Bebauungsplan "Klimapark Steinhöfel, OT Tempelberg" der Gemeinde Steinhöfel

**Bebauungsplan „Klimapark Steinhöfel, OT Tempelberg und 1. Änderung des
Flächennutzungsplans des Ortsteils Tempelberg der Gemeinde Steinhöfel**

BETREFF Bebauungsplan "Klimapark Steinhöfel, OT Tempelberg
hier: Beteiligung als Träger öffentlicher Belange gemäß § 4 Abs. 1 BauGB
BEZUG Ihr Schreiben vom 04.01.2022 - Ihr Zeichen: 30815 - wib/len

**Bebauungsplan „Klimapark Steinhöfel, OT Tempelberg“
1. Änderung des Flächennutzungsplans des OT Tempelberg
Beteiligung gemäß § 4 Abs. 1 BauGB**

Plan-Nr.: **06.00.00.BL.04.07**

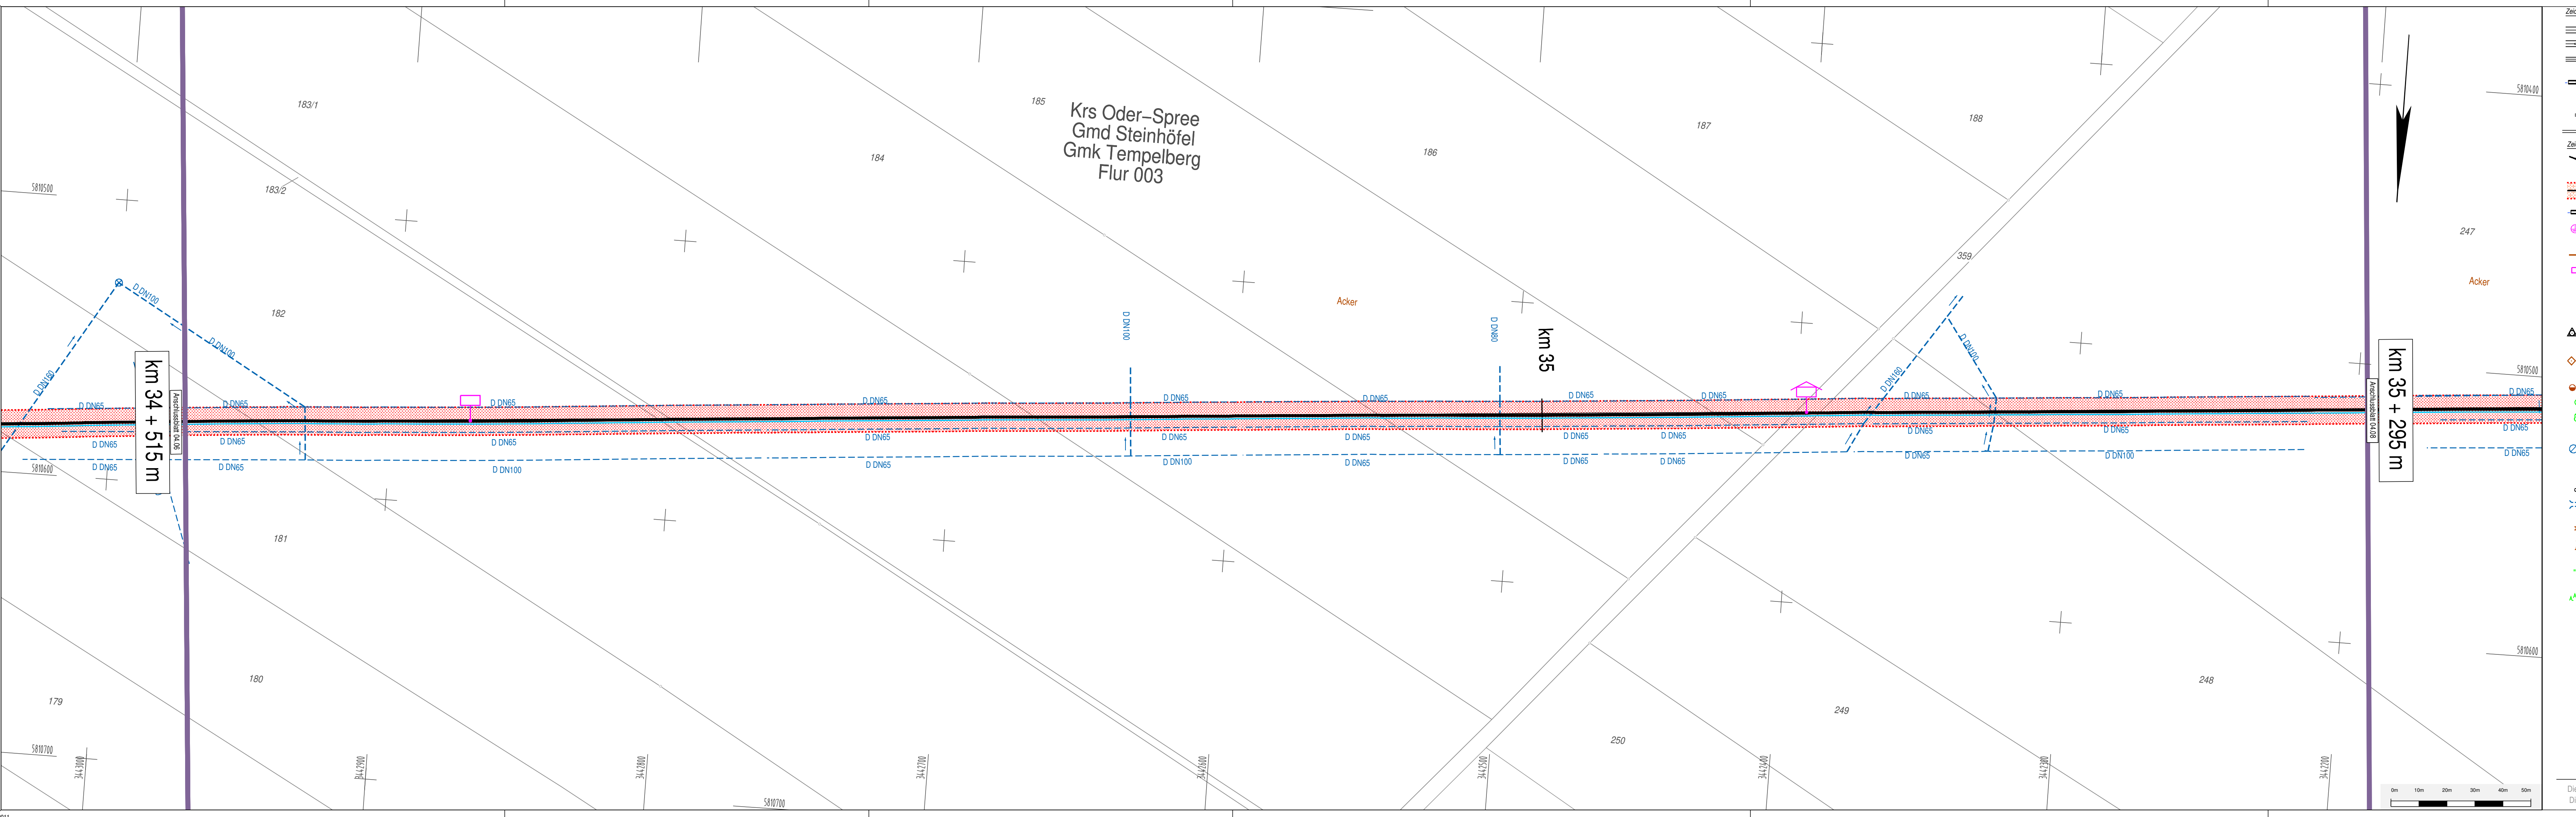
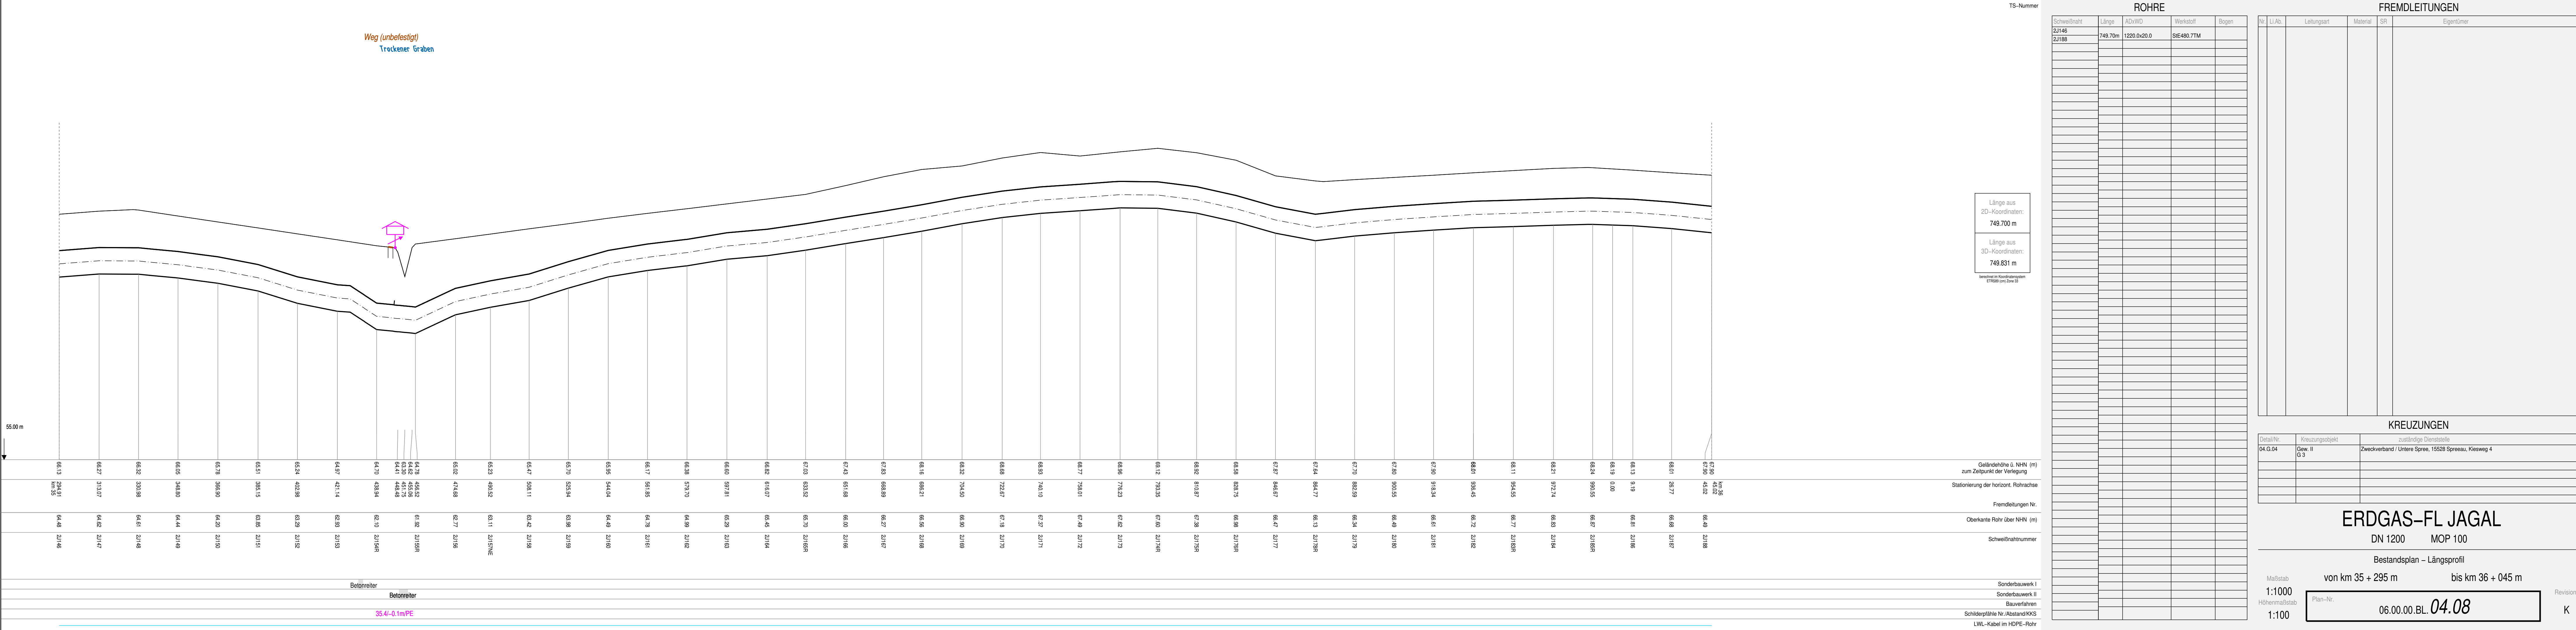
Die Lage unserer Anlagen ist den beigegeführten Bestandsplänen, Blatt 04.07/K bis 04.09/N, zu entnehmen. Zwischen der örtlichen Lage der Anlagen und der Darstellung im Bestandsplan können Abweichungen bestehen. Der Höhenplan bezieht sich auf den Zeitpunkt der Verlegung unserer Anlagen. Später vorgenommene Niveauänderungen sind **nicht** berücksichtigt. **In Absprache mit unserem Pipeline-Service ist die Lage unserer Anlagen durch Suchschachtungen zu prüfen.** Die Kosten gehen zu Lasten des Verursachers.

- Es dürfen keine Anlagen bzw. Anlagenteile von Solarmodulen in unseren Schutzstreifen hineinragen.
- Jede Bebauung im Abstand < 20 m zur Leitungsachse ist zur Vermeidung einer potenziellen Beeinträchtigung unserer Anlagen mit uns abzustimmen. Eine Überbauung des Schutzstreifens ist nicht zulässig. Ein größeres Abstandsmaß über die Grenzen des Schutzstreifens hinaus kann sich aus Art und Maß der geplanten Bebauung sowie aus dem Nachbarrecht ergeben.
- Zum Zwecke von behördlich vorgeschriebenen Kontrollen sowie für Instandhaltungsmaßnahmen, Intensivmessungen etc. muss die Zugänglichkeit unserer Anlagen für GASCADE auch für die Zukunft jederzeit gewährleistet bleiben.
